Oggetto: **[ID_VIP: 4069] – Progetto di modifica elettrodotto 150 kV "C.P. Montesilvano - C.P. San Donato con derivazione SE Villanova". Nuovo raccordo a 150 kV in uscita dalla S.E. di Villanova per eliminazione punto di derivazione rigida; opere ricadenti nel comune di Cepagatti, in Provincia di Pescara e in Regione Abruzzo. Valutazione preliminare ai sensi dell'art. 6, comma 9 del D.Lgs. 152/2006.**

Comunicazione esito valutazione.

**Elettrodotto 150 kV “ C.P. Montesilvano – C.P. San Donato derivazione SE Villanova”
Nuovo Raccordo a 150 kV In Uscita da SE Villanova per eliminazione Punto di Derivazione Rigida
Valutazione preliminare ai sensi dell’art. 6, comma 9 del D.Lgs. 152/2006**

NOTA TECNICA

Fig. 1: In rosso - linee e sostegni in progetto. In blu - linee e sostegni esistenti. In verde - linee e sostegni da smantellare.

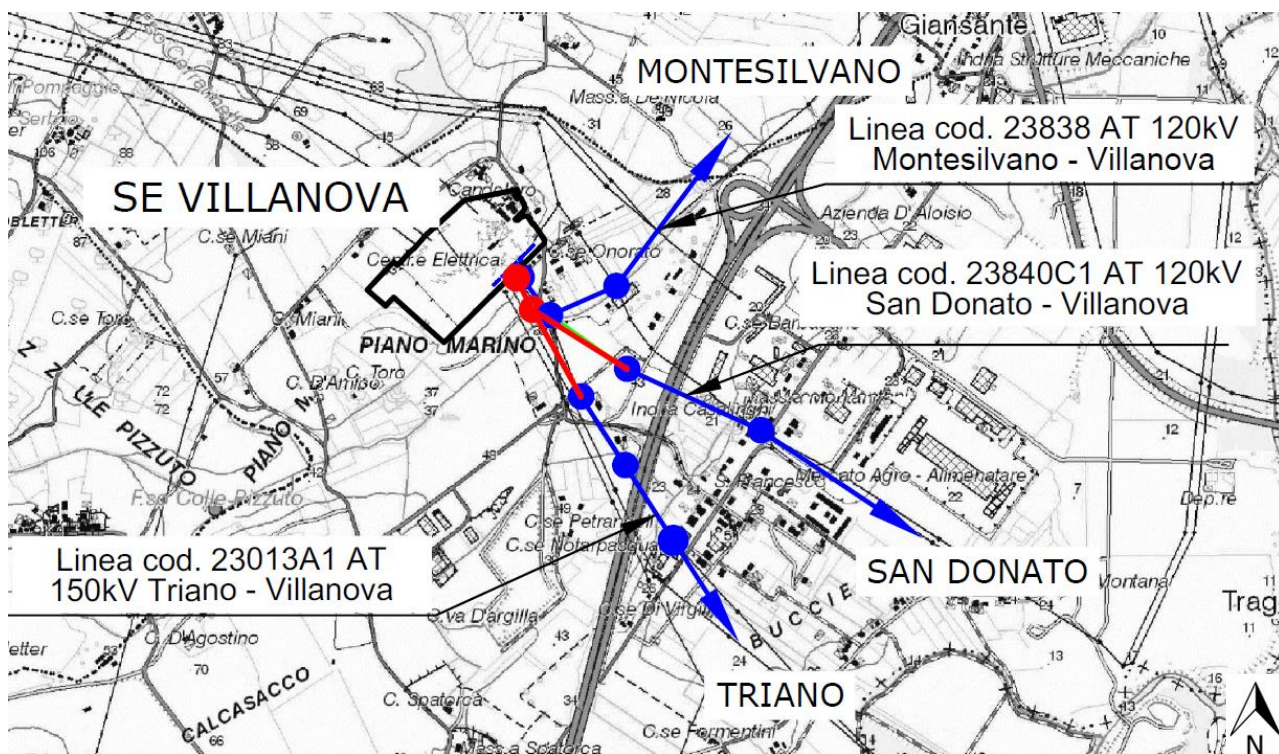
Il progetto (vedi Fig. 1), oggetto della richiesta di valutazione preliminare da parte della Società Terna Rete Italia S.p.A., consiste nelle variante aerea relativa agli ingressi di due linee nell’esistente stazione Elettrica (SE) “Villanova”:

- a) Variante aerea sulla linea a 150 kV “Villanova-Triano”, di circa 440 metri;
- b) Variante aerea sulla linea a 120 kV “Villanova-S.Donato der. Pescara”, attualmente collegata alla tratta “Villanova-Montesilvano”, di circa 400 metri.

I tratti degli elettrodotti oggetto di variante sono di lunghezza inferiore alle soglie di cui all’Allegato II alla parte seconda del D.Lgs. 152/2006, come modificato dal D.Lgs. 16 giugno 2017, n. 104 e pertanto non ricadono nelle tipologie progettuali per le quali la normativa prevede l’espletamento di una qualche procedura di valutazione ambientale.

Fig.2: *In rosso* - linee e sostegni in progetto. *In blu* - linee e sostegni esistenti. *In verde* - linee e sostegni da smantellare.

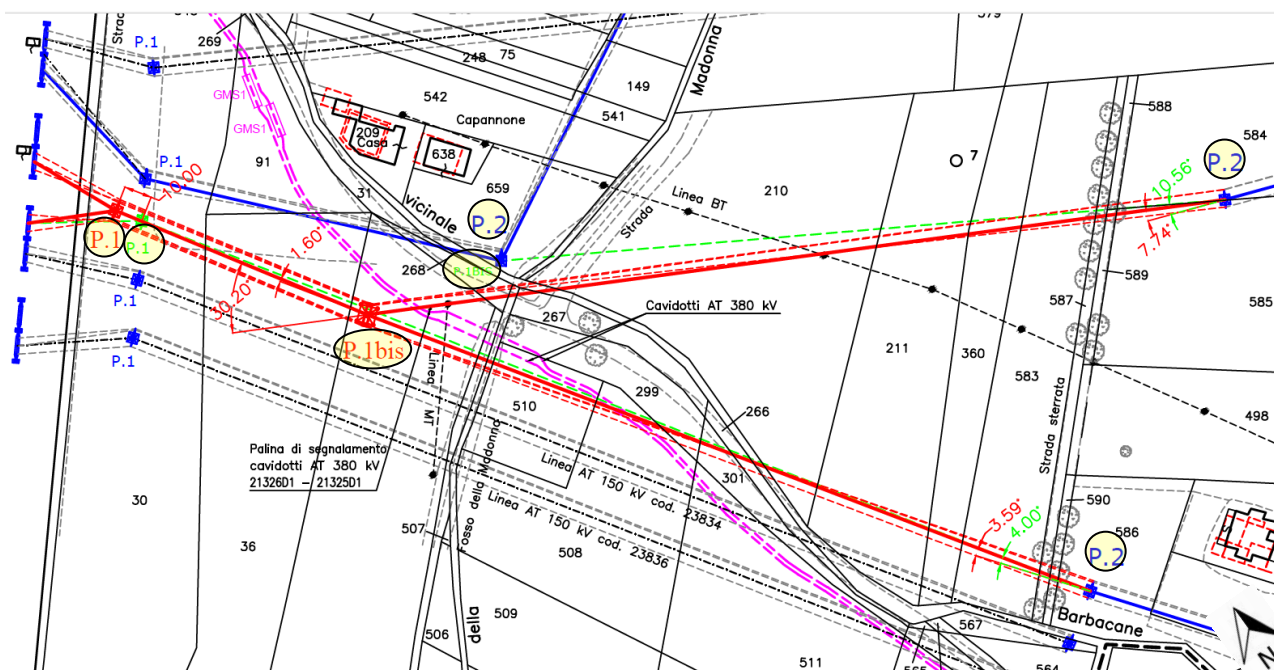
L’opera riguarda le varianti agli elettrodotti ad Alta Tensione (AT), Linea a 150 kV ‘Villanova-Triano’ e Linea a 120 kV ‘Villanova-S.Donato der. Pescara FS e der Montesilvano’, entrambe regolarmente in esercizio, al di fuori delle località di Cepagatti (*vedi Fig. 2*).

A tal riguardo, al fine di aumentare sensibilmente l’affidabilità della porzione di rete interessata e far fronte alle crescenti richieste di energia correlate allo sviluppo antropico dell’area geografica interessata dall’opera, verrà demolita la suddetta connessione (dal sostegno P.2 della Linea “Villanova-S.Donato” al sostegno P.2 della Linea “Villanova-Montesilvano”).

Contemporaneamente, al fine di compensare lo smantellamento del predetto collegamento, la linea “San Donato-Villanova” sarà resa indipendente ed andrà ad attestarsi sulla “Villanova- Triano”, in corrispondenza di un nuovo sostegno P.1bis, per proseguire sul tracciato di quest’ultima.

- il sostegno n. P.1 (in rosso), prossimo all’attuale capolinea da sostituire (P.1, in verde);
- il sostegno n. P.1bis nel punto di ricongiungimento delle due linee, sui quali verranno posizionate le due linee ‘Villanova- S.Donato’ e ‘Villanova-Triano’ (traslata a sua volta rispetto al suo attuale tracciato).

I sostegni P.1 e P.1bis di nuova realizzazione, ricadono in aree sottoposte a Vincolo Idrogeologico ai sensi del R.D. 3267/1923. A tal riguardo, i suddetti sostegni, non possono essere posizionati altrove essendo in prossimità di altre linee esistenti a 150 kv di ingresso in stazione, la quale rientra completamente nel vincolo idrologico.
